REF: Expediente No. **NC2021/0008315**, solicitud de patente de invención a favor de **BALL CORPORATION**. Título: **VASO METÁLICO CÓNICO CON MEDIOS DE APILAMIENTO ESCALONADO Y MÉTODO DE CONFORMACIÓN**

RESPUESTA A EXAMEN DE FONDO

Primera curva convexa

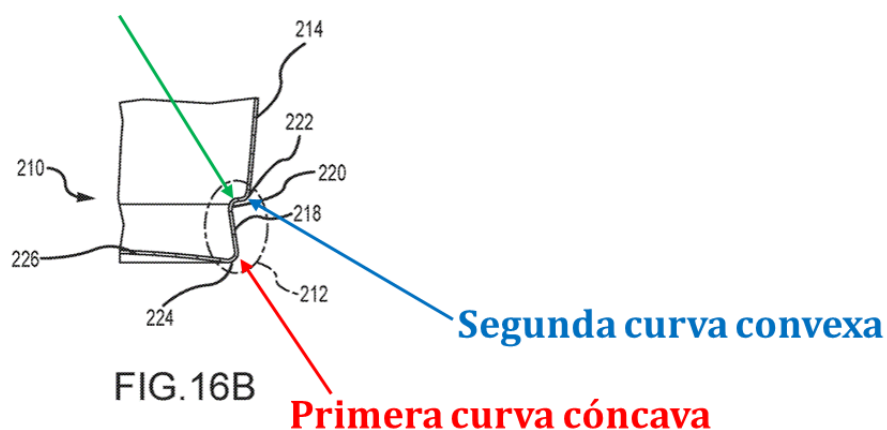
El Señor Examinador asegura que las reivindicaciones 1, 2-8, 9, 10-14, 15, 16-20 carecen de novedad en vista de las enseñanzas de D1.

Particularmente la reivindicación 1 ha sido modificada para especificar que la porción abovedada pasa a **una primera curva convexa** que comprende un primer radio de entre aproximadamente 0.050 pulgadas (0.00127 m) y 0.20 pulgadas (0.00508 m), y en el que la primera curva convexa pasa a una pared lateral cónica hacia el interior, que comprende una pendiente que se extiende hacia adentro hacia un eje longitudinal central del recipiente de manera que un extremo superior de la pared lateral cónica hacia el interior está más cerca de una línea central del vaso que un extremo inferior de la pared lateral cónica hacia el interior, en el que la pared lateral cónica hacia el interior pasa a **una primera curva cóncava** que comprende un segundo radio y donde la primera curva cóncava pasa a **una segunda curva convexa**, comprendiendo la segunda curva convexa un tercer radio de entre aproximadamente 0.030 pulgadas (0.000762 m) y 0.20 pulgadas (0.00508 m). Estas características se muestran por ejemplo en la Figura 16B de la presente invención la cual se muestra a continuación:

Ahora bien, en cuanto a las reivindicaciones independientes 1, 9 (nueva reivindicación 7 debido al cambio de numeración), nuevamente me permito señalar que las mismas han sido modificadas de tal forma que ahora comprenden características novedosas que no se encuentran recitadas por el documento D1.

Así las cosas, si bien D1 se refiere a una invención similar en el mismo campo técnico de la solicitud, en donde se especifica una copa metálica con una porción abovedada que comprende múltiples radios de curvatura, no se especifican las primeras y segundas curvas mencionadas dentro de las características de la porción abovedada de la presente invención y anteriormente mencionadas. En este sentido, D1 **falla en divulgar exactamente la misma materia enseñada por la presente solicitud modificada**, en donde concretamente dicho documento del arte anterior no logra anticipar o hacer obvias las limitaciones mencionadas y especificadas por el Capítulo Reivindicatorio adjunto al presente memorial de respuesta.
